Vorlage Nr. 20-O-19-0008

der öffentlichen Sitzung des Ortsbeirates des Ortsbezirkes Wiesbaden-Naurod am 8. September 2020

Verbesserung Obergasse

Legende zum Vorschlag „Verkehrsberuhigung Platz hinter der Kirche“

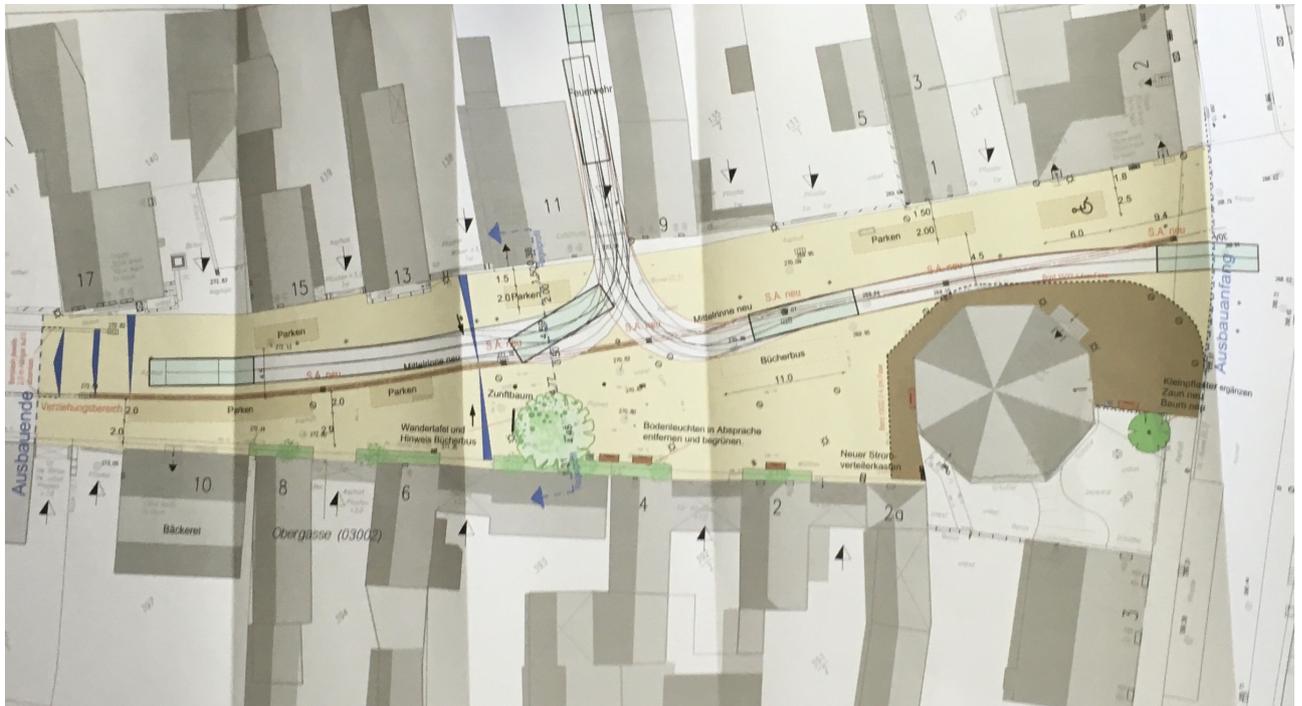
1. Es sollten, gemäß beigefügtem Übersichtsplan verteilt auf der gesamten Fläche 7 Pflanzkübel vom Typ Wiesbaden aufgestellt werden, die baugleich wie die bereits vor der Kirche vorhandenen Pflanzkübel sind. Die Bepflanzung dieser Kübel kann auch mit höherwachsenden Pflanzen erfolgen, so etwa auch mit niederstämmigen Apfelbäumen als Bezug zu Naurod. Die genauen Standorte der Pflanzgefäße sollten im Einvernehmen mit den Anliegern festgelegt werden. Ein für Veranstaltungen ggf. erforderliches Umsetzen der Pflanzgefäße kann mit vereinseigenen Geräten und Personal vor Ort sichergestellt werden.

4. Die markierten KFZ-Stellplätze sollten deutlicher gekennzeichnet werden, damit sie besser erkannt werden können; sie könnten in Weiß markiert oder mit weißen Ecken versehen werden.

5. Es sollte ein weiterer KFZ-Stellplatz vor dem Haus mit der Hausnummer 17 markiert werden.
6. Es sollte durch regelmäßige Maßnahmen sichergestellt werden, dass ein Abstellen von Fahrzeugen außerhalb der markierten KFZ-Stellplätze konsequent verhindert wird.

7. Zur Reduktion der Geschwindigkeit durchfahrender KFZ sollten insgesamt drei „Kissen“ von 2,5 m x 2,5 m Größe auf der Fahrbahn angebracht werden, und zwar am unteren Ende in Höhe der Hausnummer 1, am oberen Ende in Höhe der Hausnummer 12 sowie etwa in der Mitte in Höhe der Hausnummer 9.

8. Die bereits am oberen und unteren Ende vorhandenen Verkehrszeichen 325.1 (Beginn verkehrsberuhigter Bereich) sollten durch ein unmittelbar jeweils darunter anzubringendes Zusatzschild mit dem einzeiligen Schriftzug „Schrittgeschwindigkeit“ in schwarz auf weiß ergänzt werden.

9. Zusätzlich zu dem bereits am unteren Ende vorhandenen Verkehrszeichen 325.1 (Beginn verkehrsberuhigter Bereich) sollte, da dies aufgrund seiner Höhe für abbiegende Verkehrsteilnehmer schwer erkennbar ist, an dieser Stelle ein zusätzliches Verkehrszeichen 325.1 in sehr tiefer, demontierbarer Ausführung gesetzt werden, ggf. ebenso am oberen Ende des Bereichs.

10. Es sollte ein demontierbarer Fahrradständer für 4 Fahrräder vor dem Haus mit der Hausnummer 9 installiert werden.
11. Die Metallfigur „Landfrau“ sollte wieder in diesem Bereich aufgestellt werden. Sie sollte ihren neuen Platz unmittelbar unterhalb der „Hermann-Stöcker-Eiche“ finden.

12. Die bereits seit langem geplanten, aber bislang noch nicht realisierten drei Fahnenmasten sollten im Dreieck zueinander etwa gegenüber der Feuerwehreinfaahrt installiert werden. Dieser Standort wurde bekanntlich bereits festgelegt und die entsprechenden Fundamentgruben bereits erstellt.
